R F S 発 官 4 第 4 号
令 和 4 年 7 月 29 日

青森県むつ市大字関根字水川目 596 番地 1
リサイクル燃料貯蔵株式会社
代表取締役社長 高 橋 泰 成

使用済燃料貯蔵施設に関する設計及び工事の計画の変更の認可申請書
本文及び添付書類の一部補正について

令和 3 年 11 月 12 日付け R F S 発 官 3 第 19 号にて申請し、令和 4 年 5 月 30 日付
け R F S 発 官 4 第 3 号にて補正した設計及び工事の計画の変更の認可申請書の本
文及び添付書類を、別紙のとおり一部補正します。

第3.3-1図 エリアモニタリング設備の電源系統図

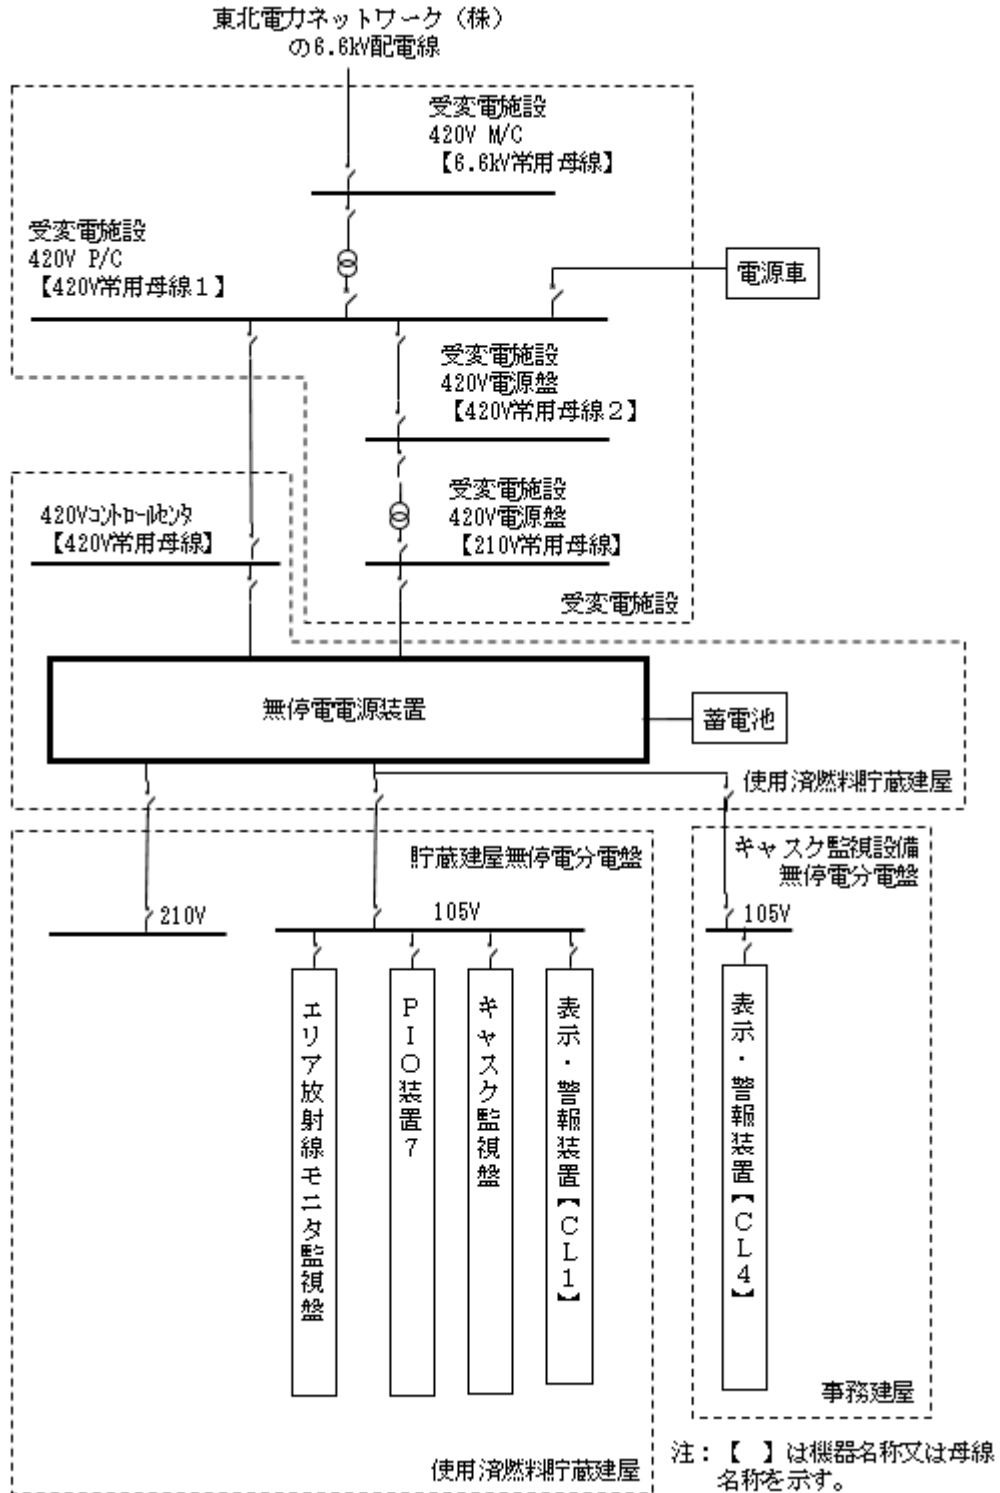
頁 ^{*1}	行	補正前	補正後
7	7	第3.3-1図 エリアモニタリング設備の電源系統図	別紙12のとおり変更する。
9	13	第3.4-1表 エリアモニタの設置高さ	別紙13のとおり変更する。

第3.3-1図 モニタリングポストの電源系統図①

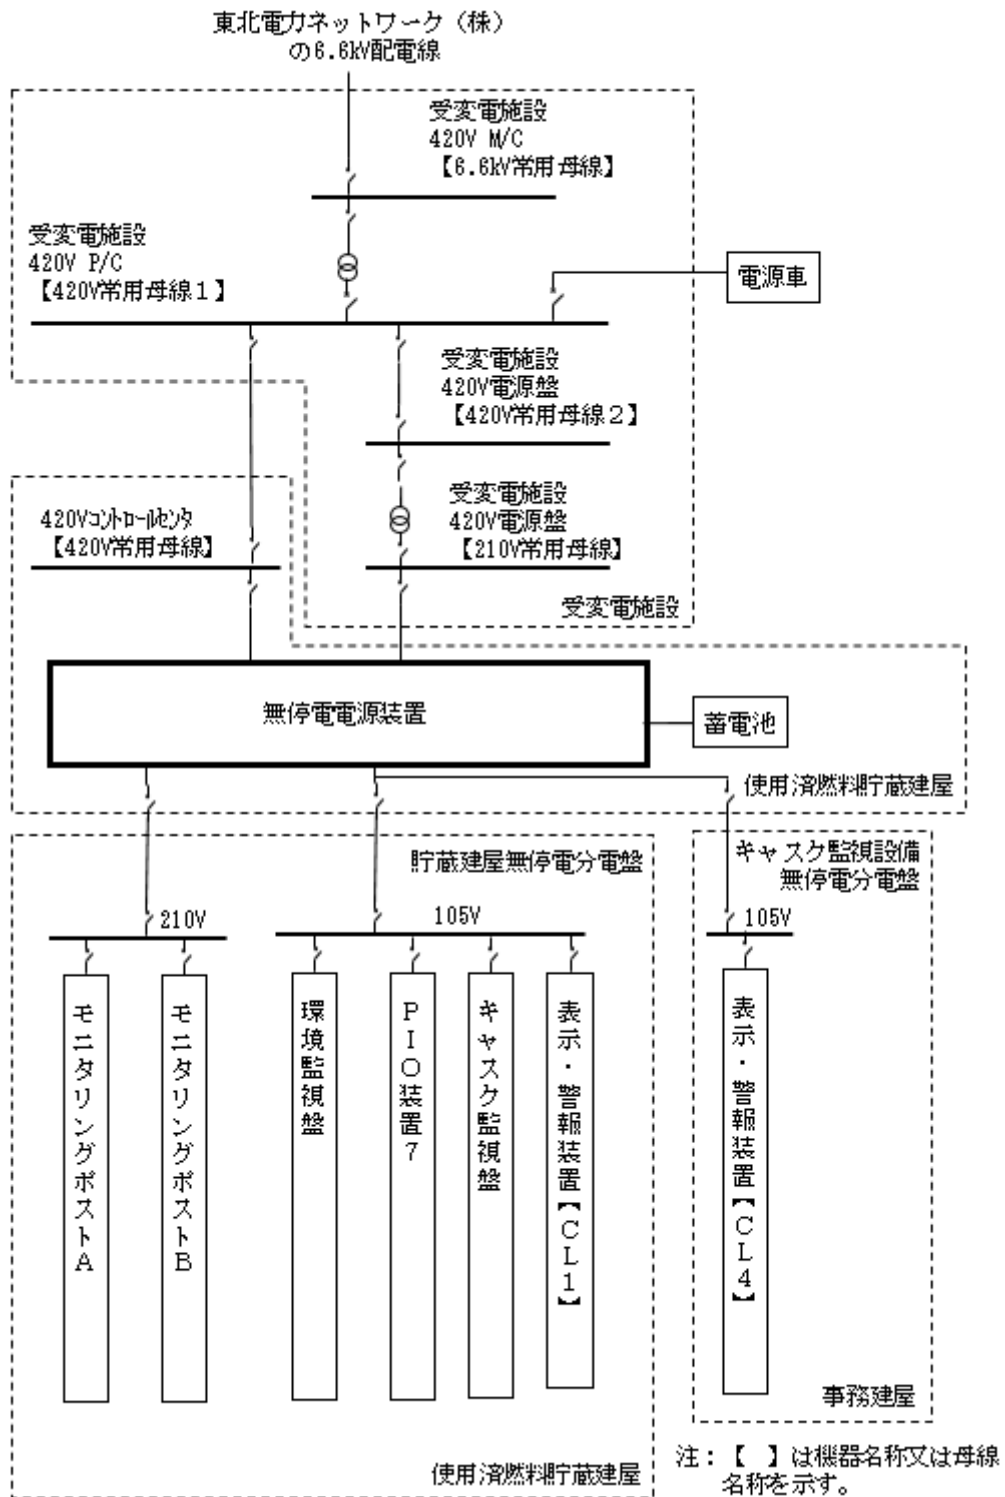
頁 ^{*1}	行	補正前	補正後
8	7	第3.3 - 1図 モニタリングポ ストの電源系統 図	別紙 14 のとおり変更する。
9	(頁全体)	第3.3 - 2図 モニタリングポ ストの電源系統 図	別紙 15 のとおり変更する。

名称 消防用設備配置図 (1/2)
(使用済燃料貯蔵建屋内)

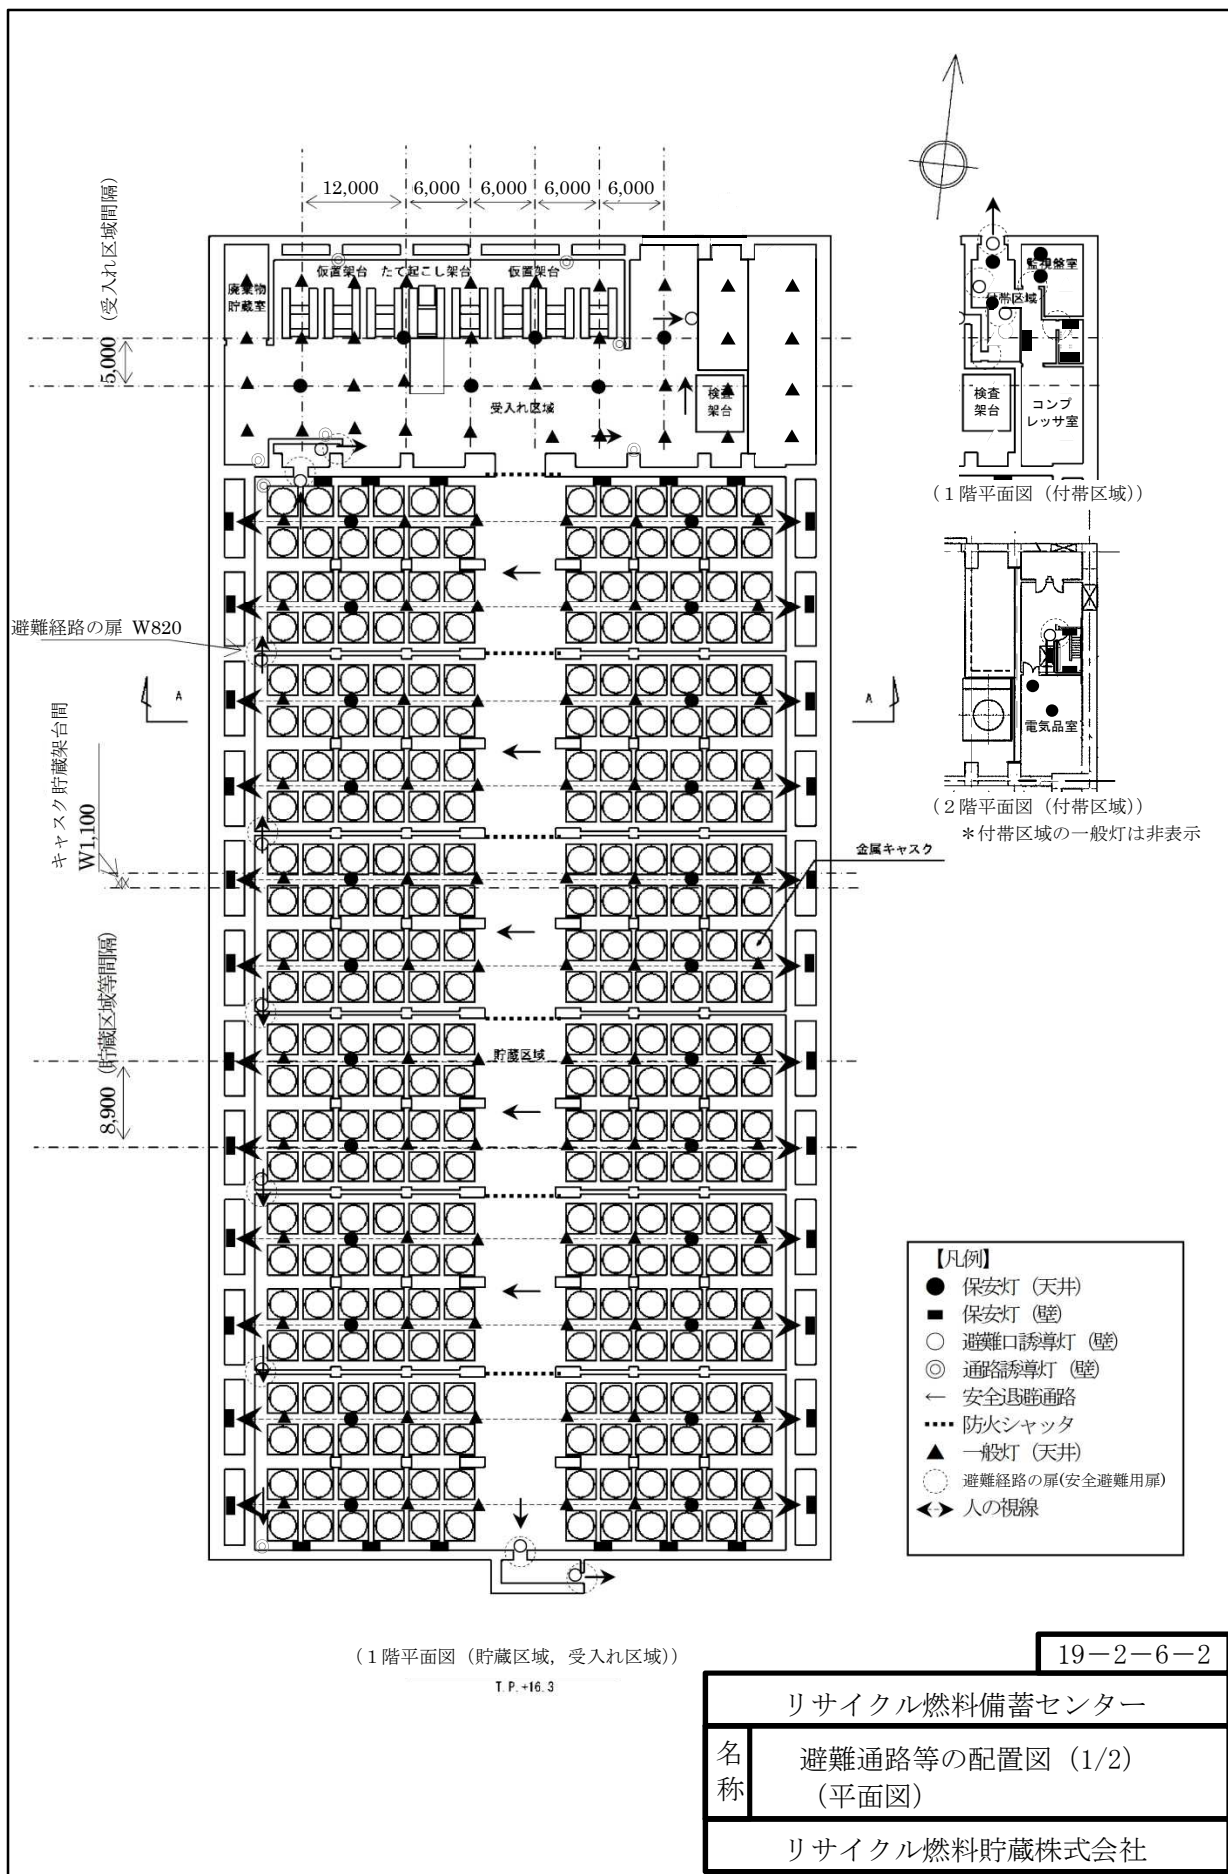
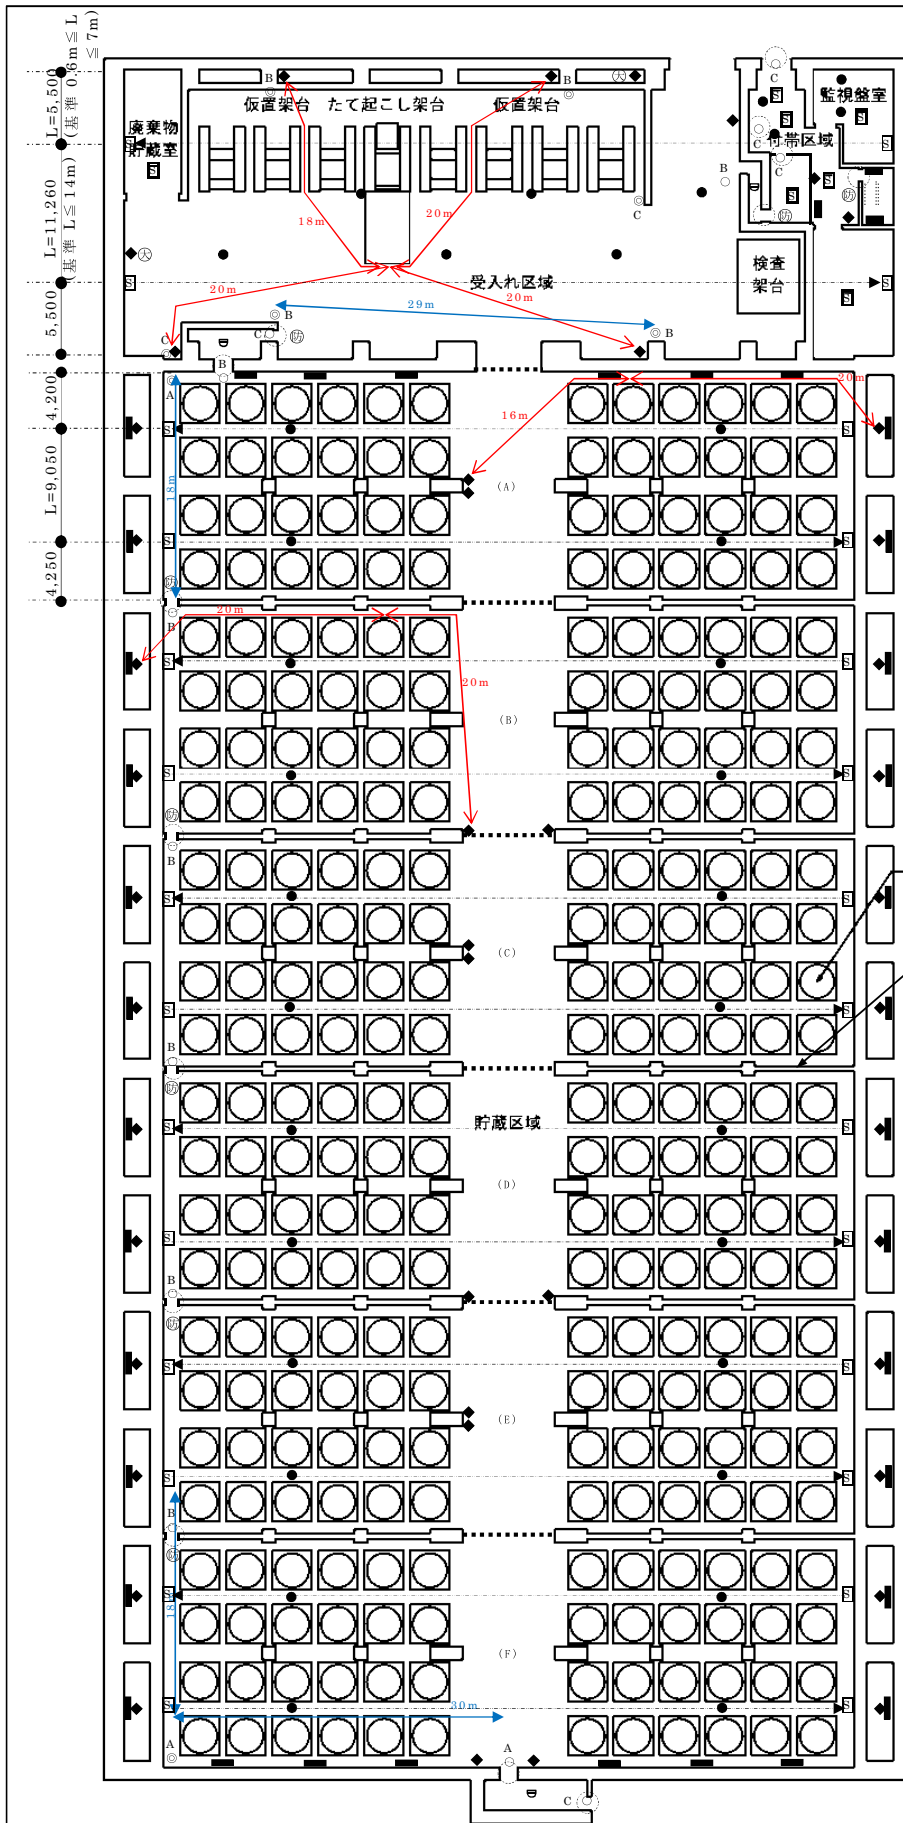
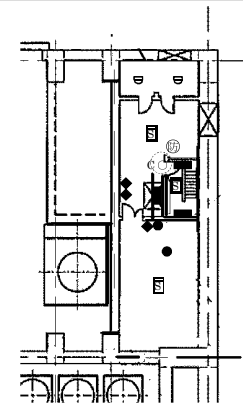
頁 ^{*1}	行	補正前	補正後
2	(頁全体)	消防用設備配置図(1/2) (使用済燃料貯蔵建屋内)	別紙 18 のとおり変更する。
